LA CONSTRUCTION ET L'EXPLOITATION DU PARC ÉOLIEN CEPE MELUSINE

Commune de JAZENEUIL (86)

PROCÈS VERBAL DE SYNTHÈSE *

MÉMOIRE EN RÉPONSE

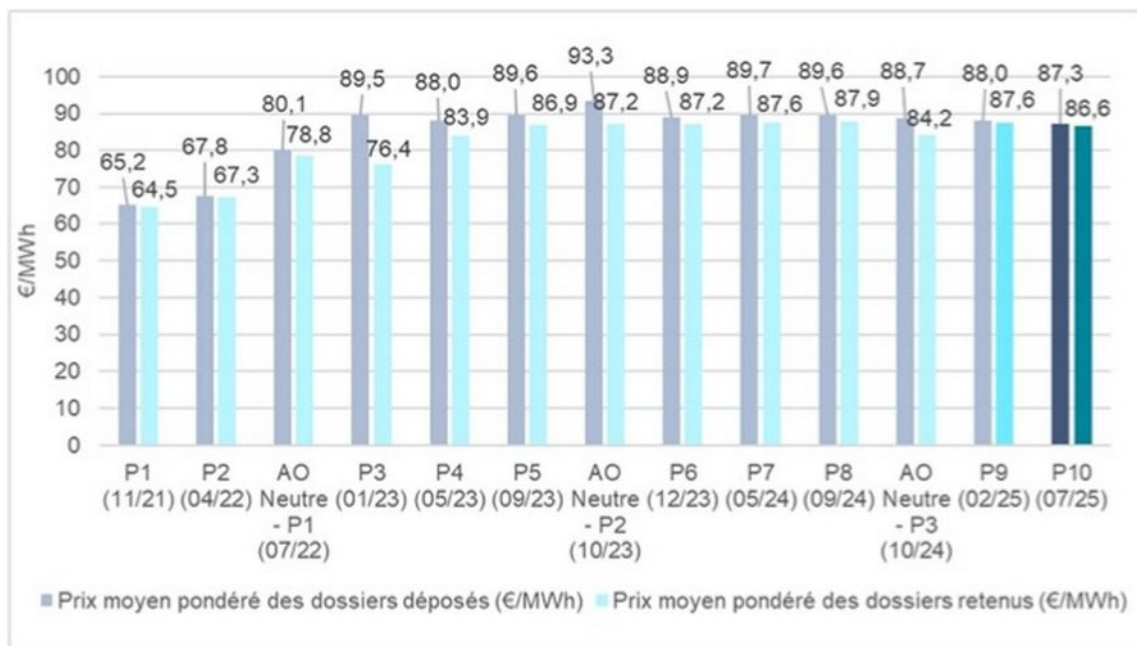
- Le plan d'amortissement que vous présentez est basé sur un prix du marché contractualisé avec EDF à 85 € le MWh. Or ce prix est particulièrement volatile. Le document de la CRE (<https://www.cre.fr/documents/open-data/indices-mensuels-pour-valorisation-de-la-production-pv-et-eolienne.html>) -

- Publication_donnees_mensuelles_eolien_et_PV. Xls du 29/05/2026) précise :

Le tableau présenté ci-dessus correspond aux indices provisoires de valorisation des filières éolienne et photovoltaïque dans le cadre du calcul du coût évité par l'électricité produite sous obligation d'achat et à la valorisation des certificats de capacité attachés à la production sous obligation d'achat

Le prix de 85€/MWh n'est pas volatile puisqu'il est garanti pour une durée de 20 ans dans le cadre des appels d'offre de la CRE. Quant à la variation de ce prix suivant les appels d'offre, cette valeur est tout à fait cohérente avec les derniers montants (voir figure ci-dessous

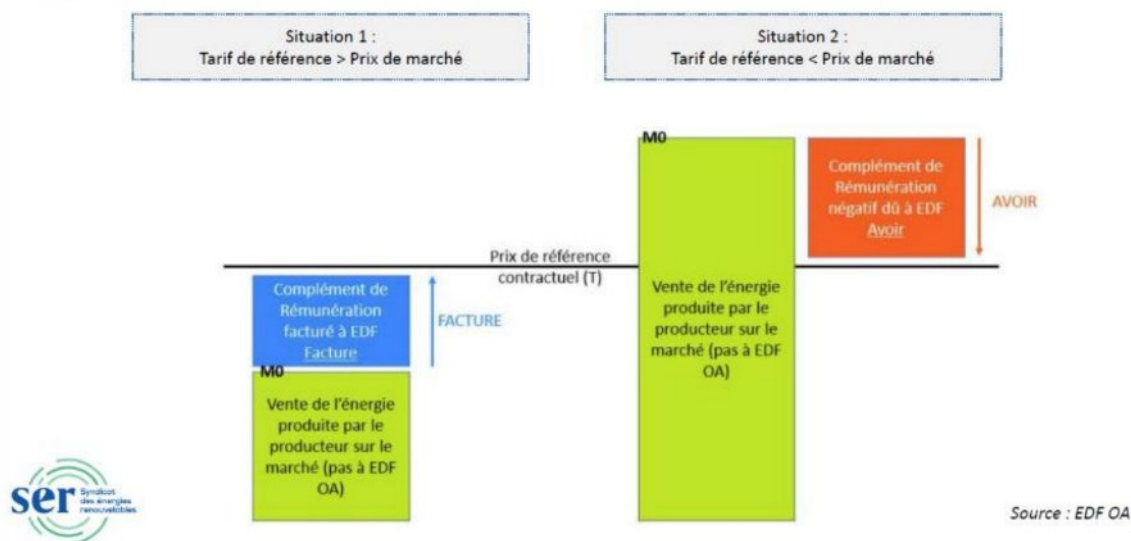
- Dans le cas d'appel d'offre de la CRE, si vous bénéficiez d'un prix d'achat garanti, celui-ci est lié à une obligation de participer à une "caisse de compensation" lorsque le prix garanti est supérieur au prix de marché. Ce reversement semble ne pas figurer dans votre bilan financier.

Dans le cas d'appel d'offre de la CRE, le tarif d'achat est garanti. Cela implique deux choses :

- Si le prix du marché est inférieur au prix garanti, alors la société perçoit un complément de rémunération pour atteindre le tarif garanti.
- Inversement, si le prix du marché est supérieur au prix garanti, alors la société productrice reverse le surplus de ce qui a été perçu au-dessus du tarif garanti.
